Dotyczy zapytania ofertowego na **rozbudowę hali produkcyjnej z fundamentem pod maszynę na potrzeby projektu firmy PROXMUS SP. Z O.O. SP.K. z siedzibą w Elblągu, ul. E. Kwiatkowskiego 5, 82-300 Elbląg** w ramach Działania 3.2 Wsparcie wdrożeń wyników prac B+R, Poddziałania 3.2.2 Kredyt na innowacje technologiczne w systemie generalnego wykonawstwa.

Zamawiający w przedmiotowym postępowaniu informuje, że w dniu 03.08.2017 r. wpłynęło zapytanie o następującej treści:

Załącznik nr 1 do odpowiedzi na
pytania 09-08-2017
str. 3/7

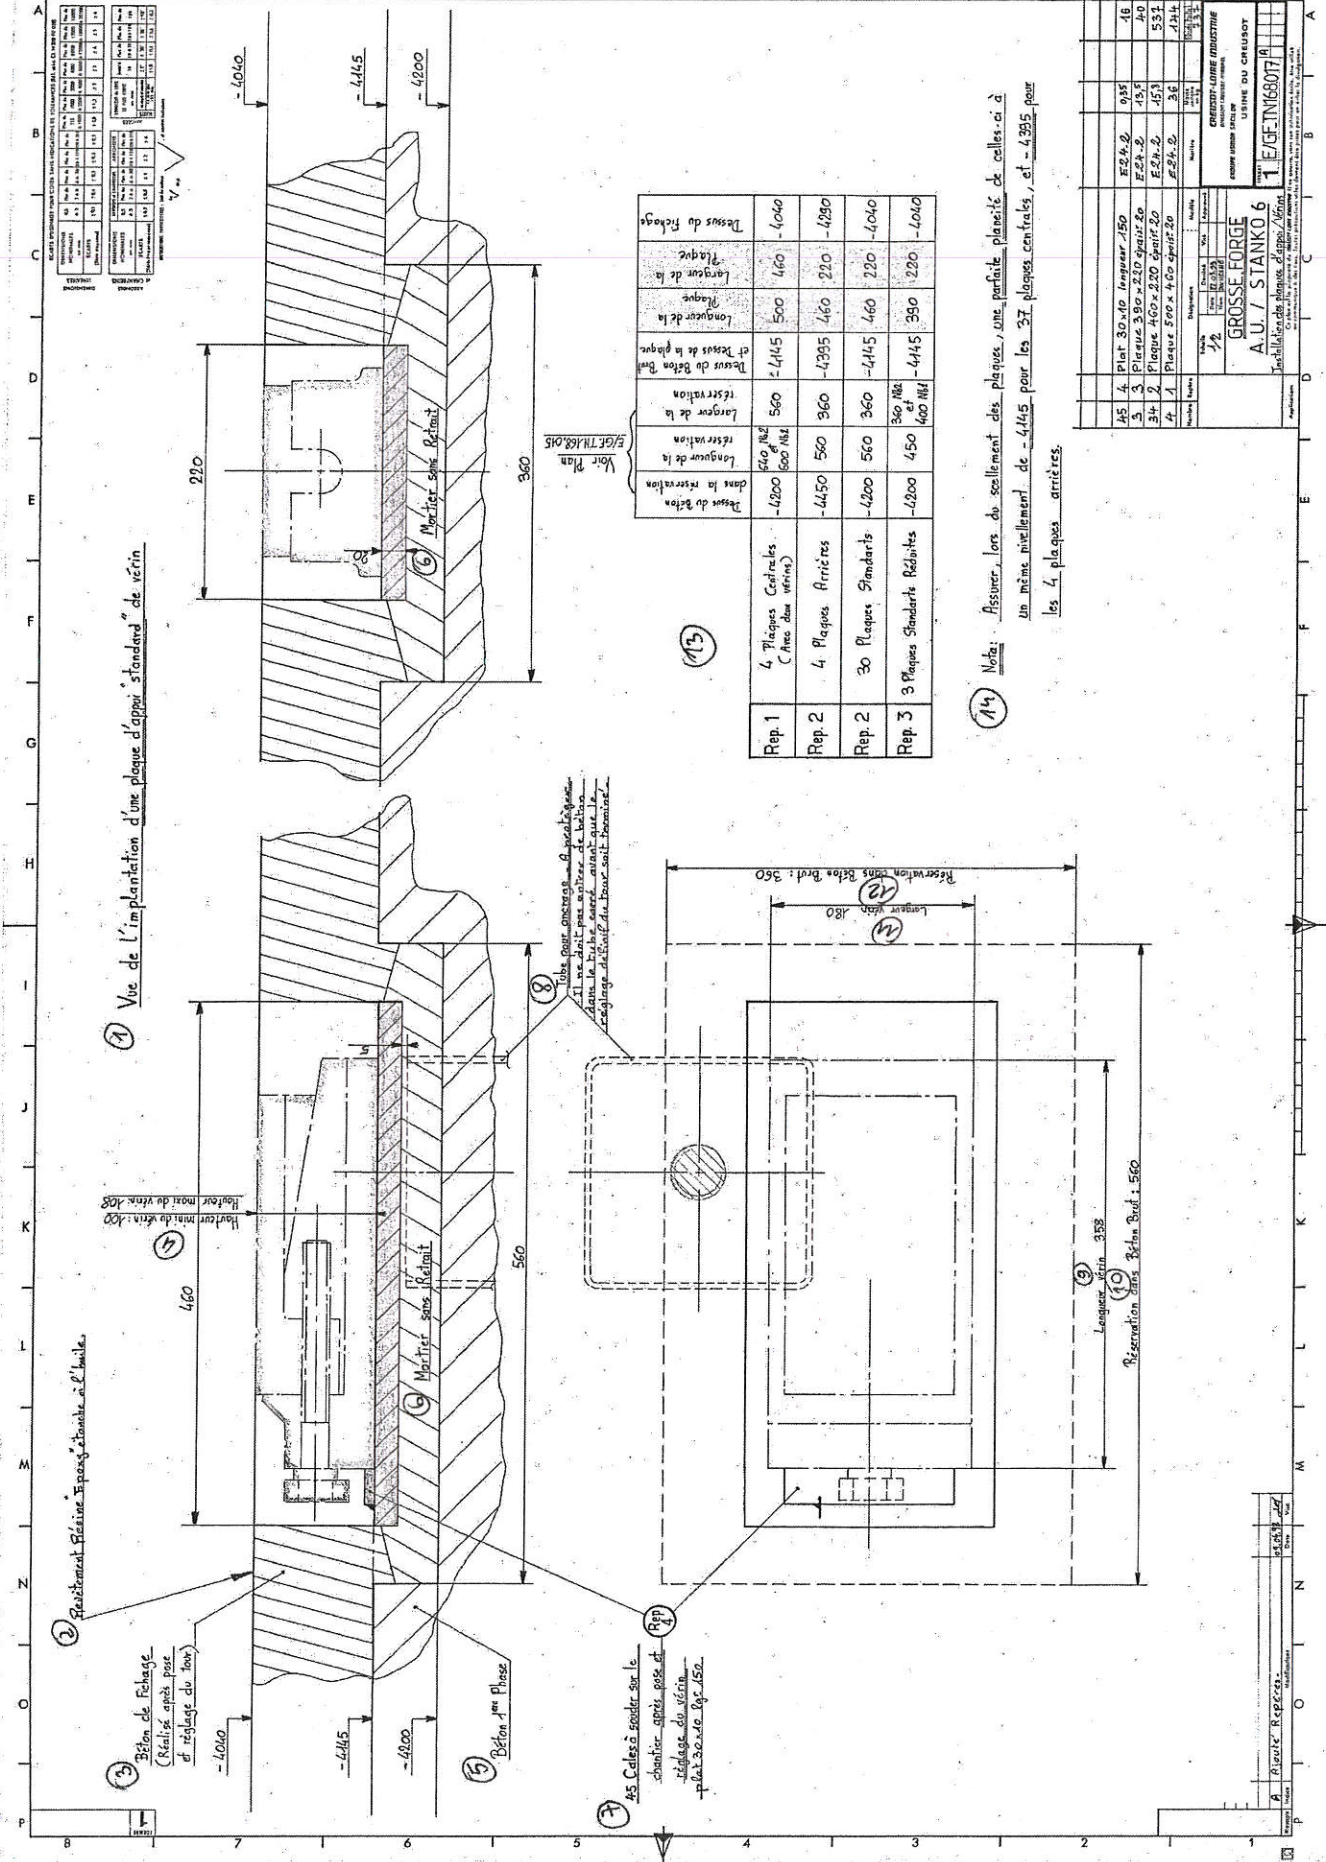
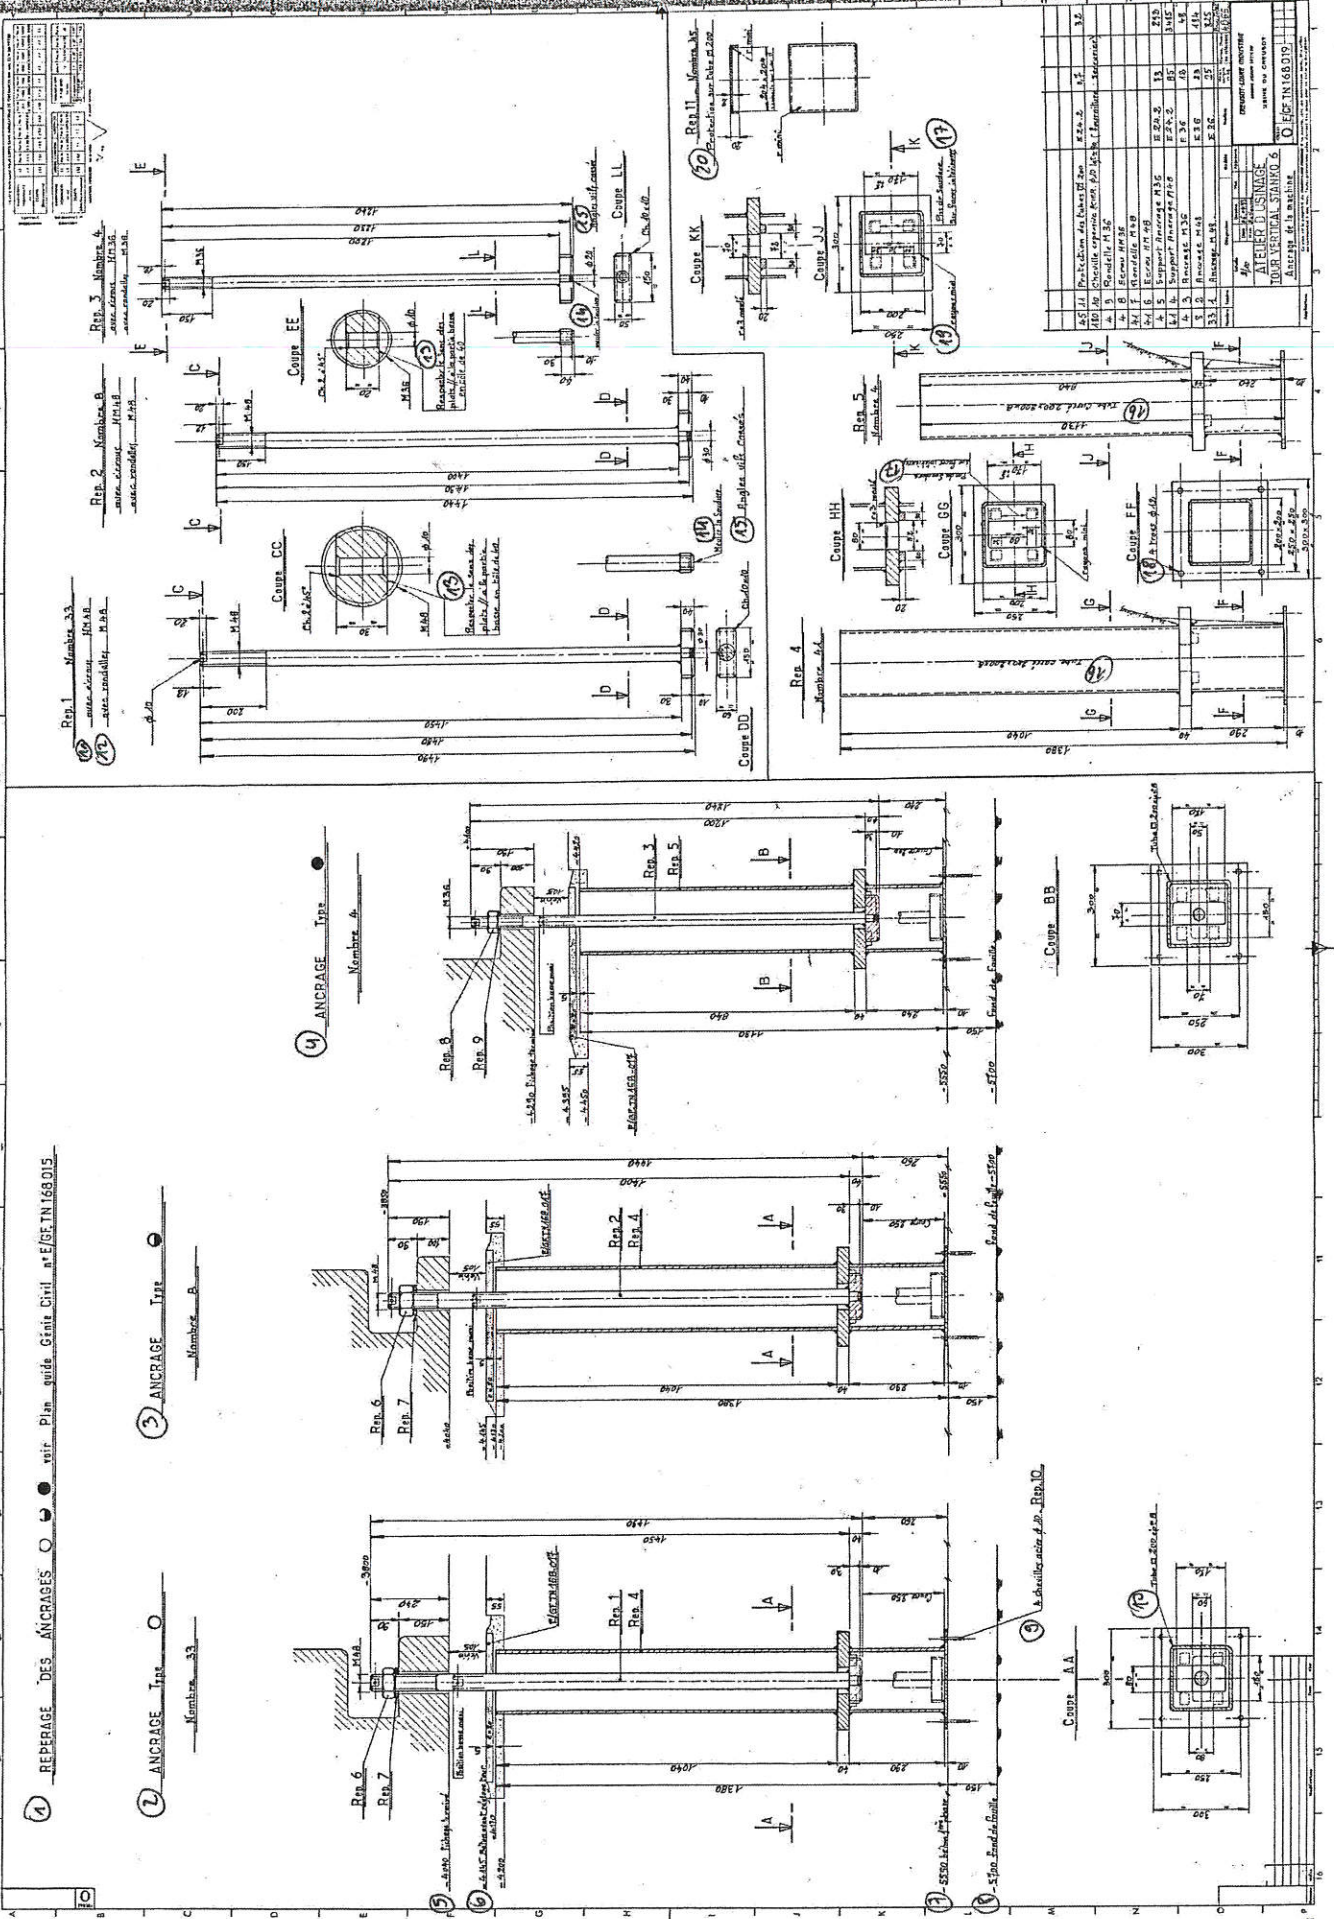
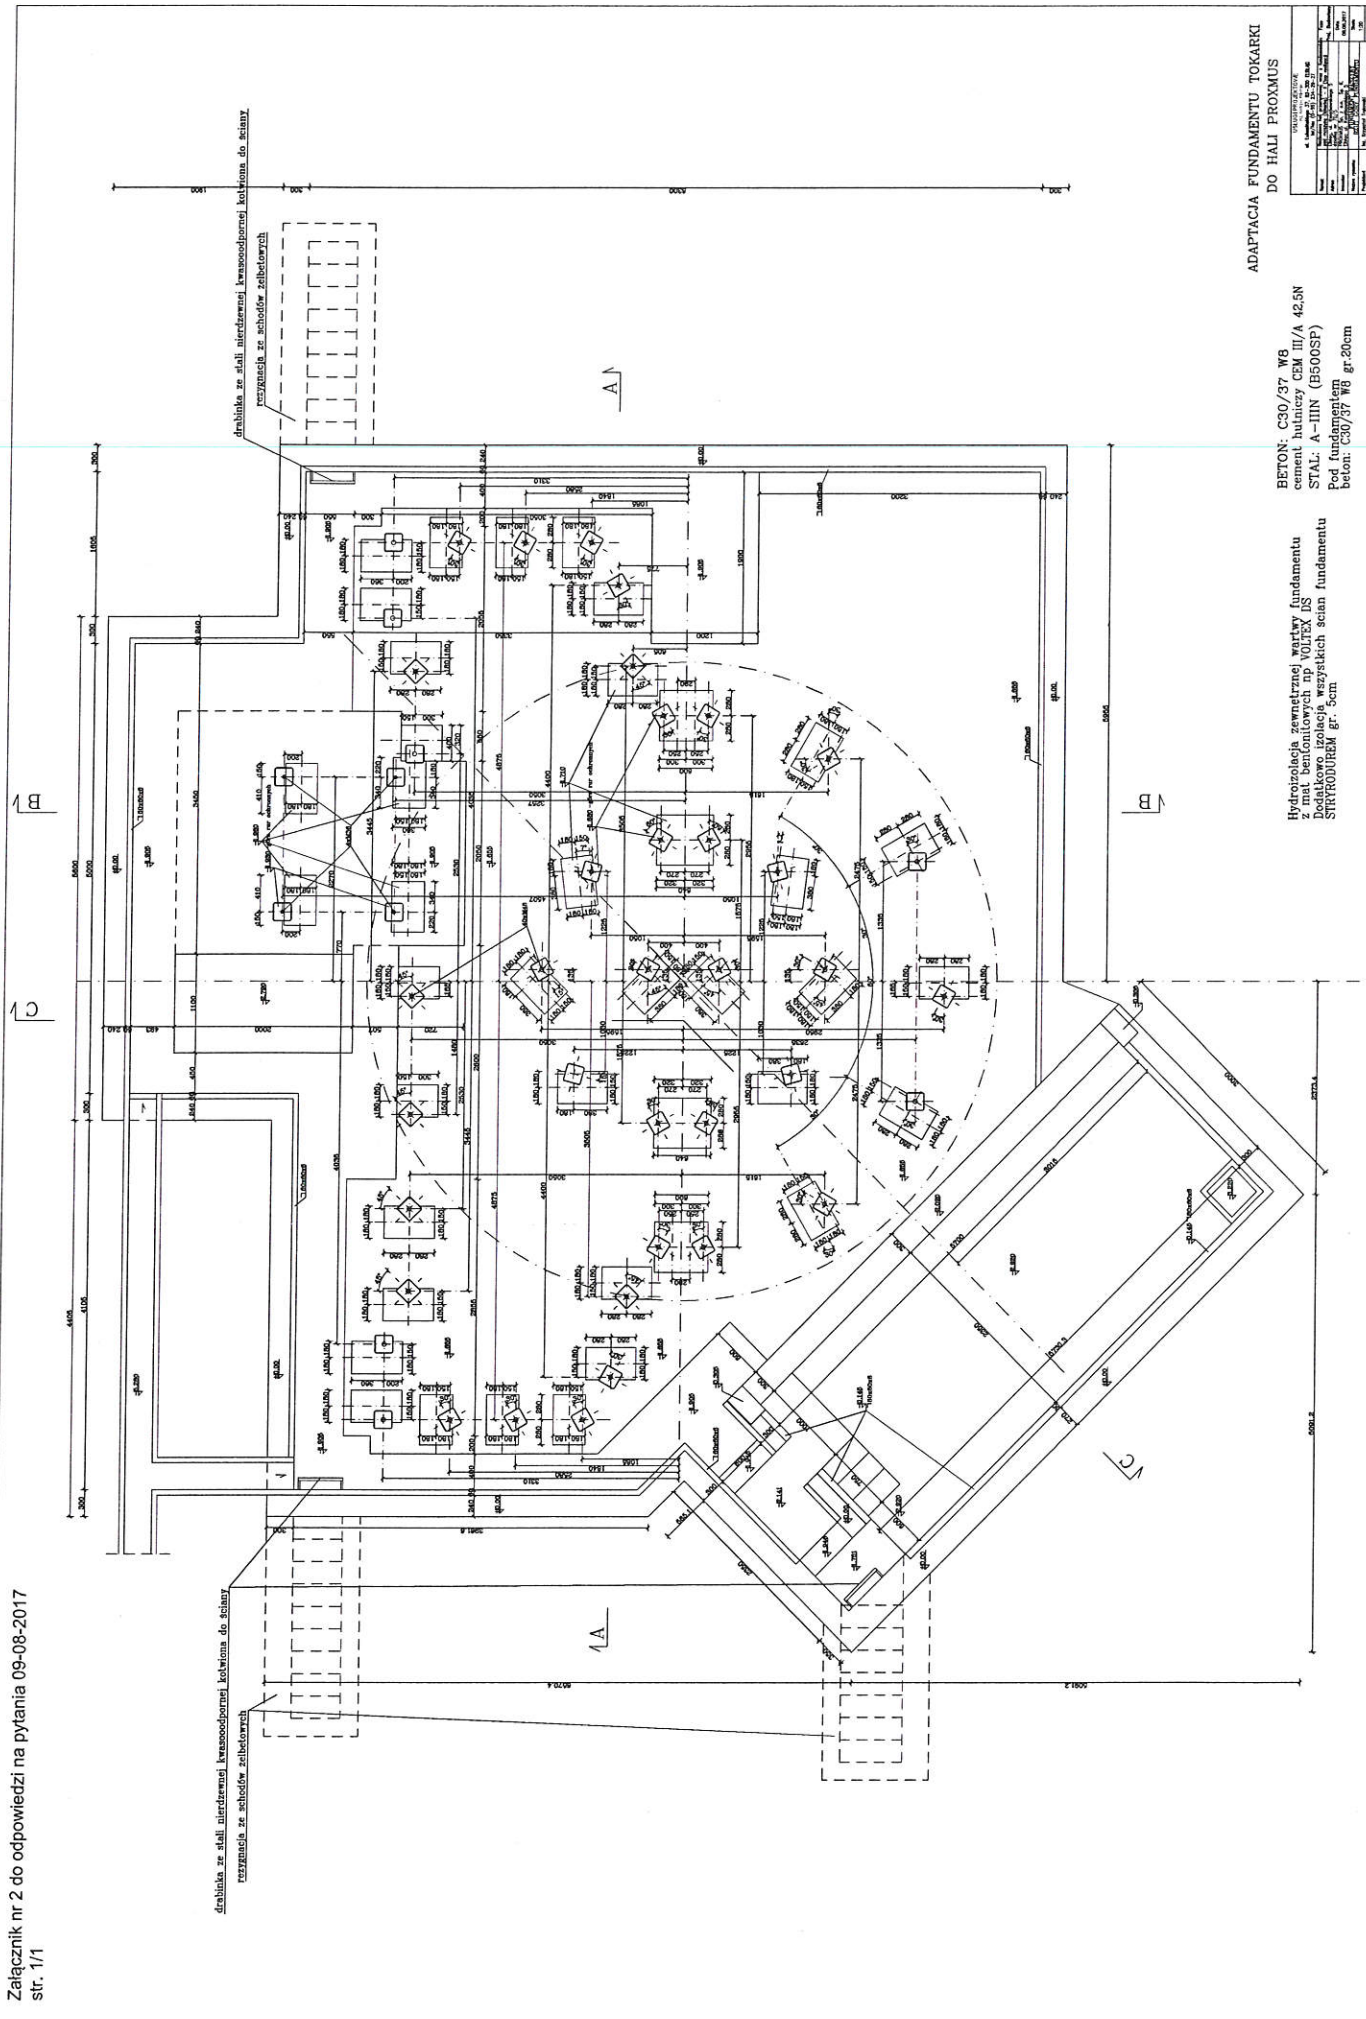
- 4) Czy w kalkulacji należy przewidzieć nakłady na odwodnienie wykopu i w jakiej technologii („studnie zbiorcze, igłofiltry)?
- 5) W dokumentacji technicznej brak jest szczegółów otworów kotwiących. Prosimy o uzupełnienie.

Ad. 5) Szczegóły otworów kotwiących znajdą Państwo w Załączniku nr 1.

Oznaczenia:
[Symbol] p I wiercący CFA 400; długości 32 szt

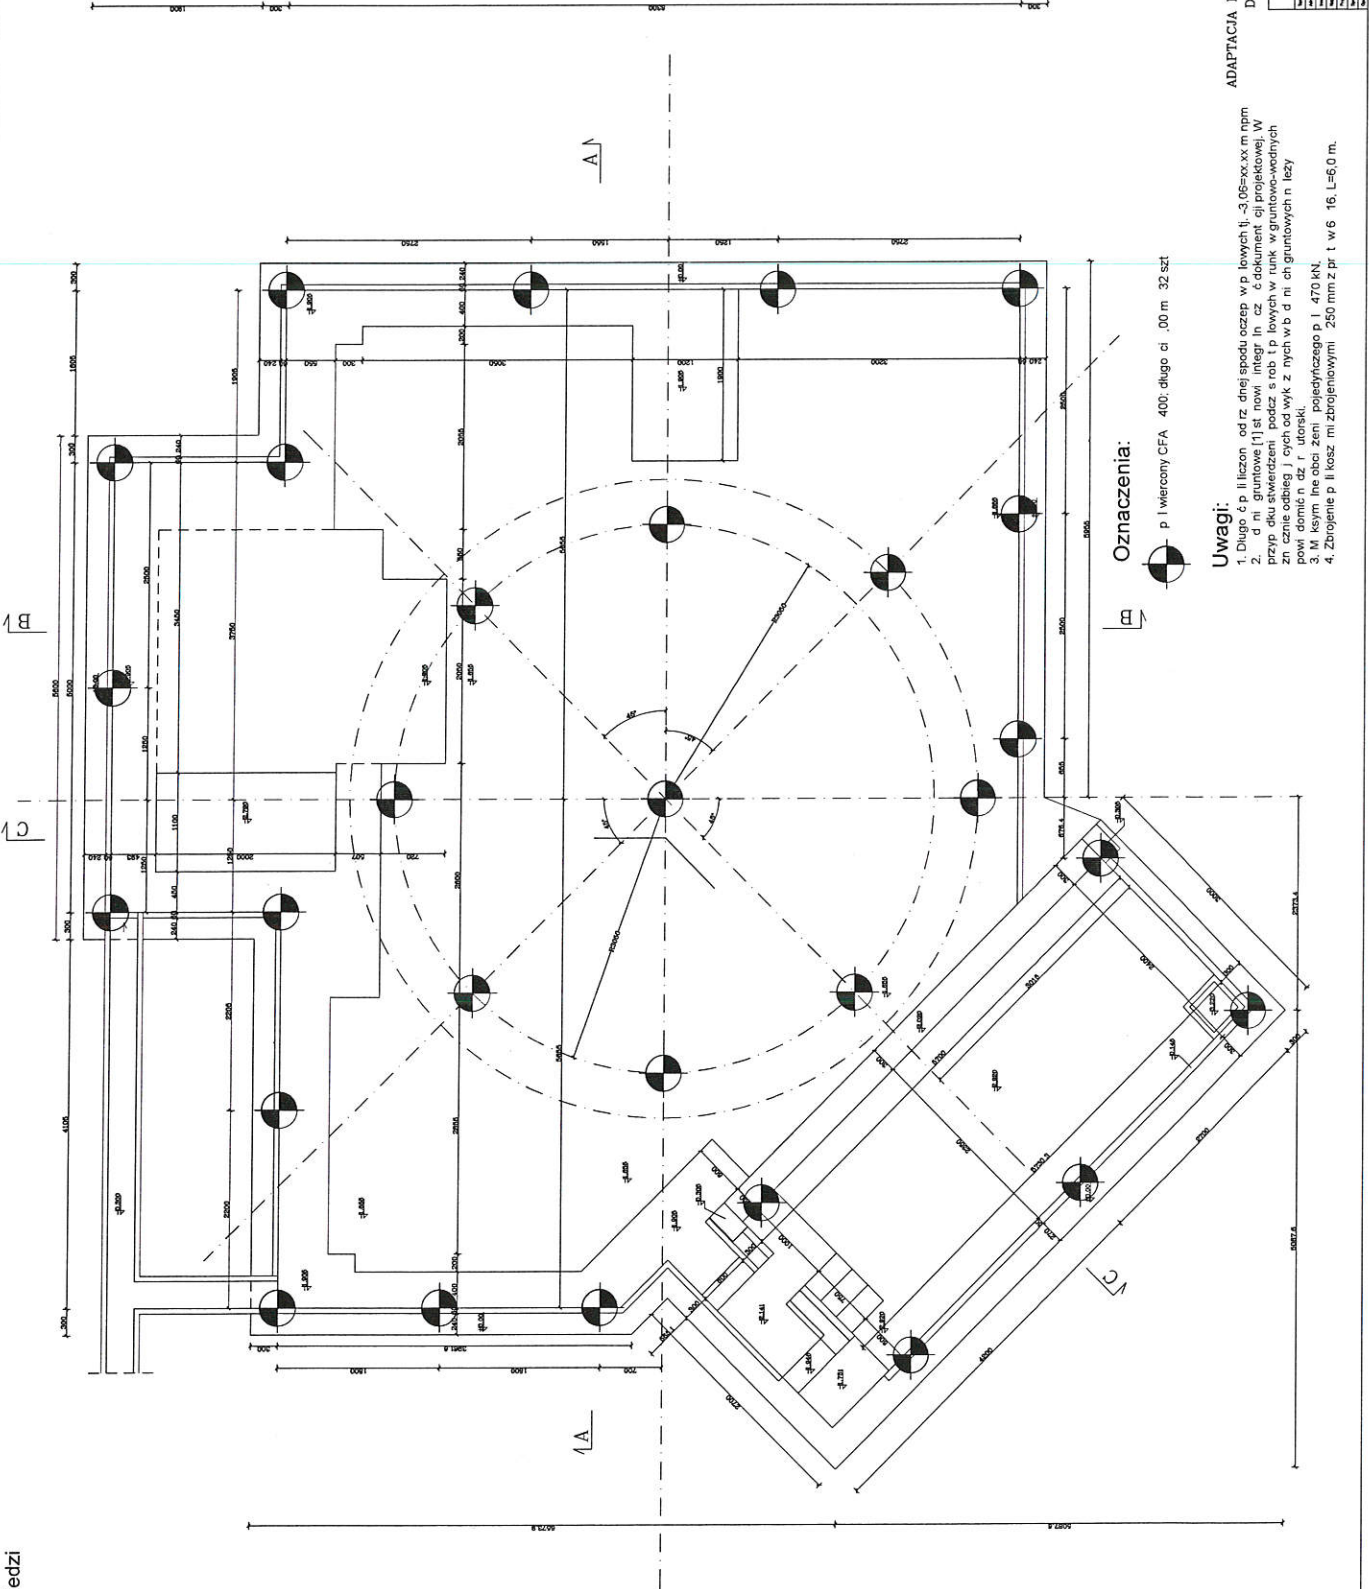
1. zrezygnowano z wykonania żelbetowych schodów (3 szt.) stanowiących zejście z poziomu posadzki do kanałów serwisowych, zastępując to zejście drabinką przyścienną.
2. Zmniejszono ilość pali o 3 szt.

Powyższe zmiany zostały naniesione na dokumentację podstawową na rysunkach K10, K11, K12, K13, K14 – w załącznikach.
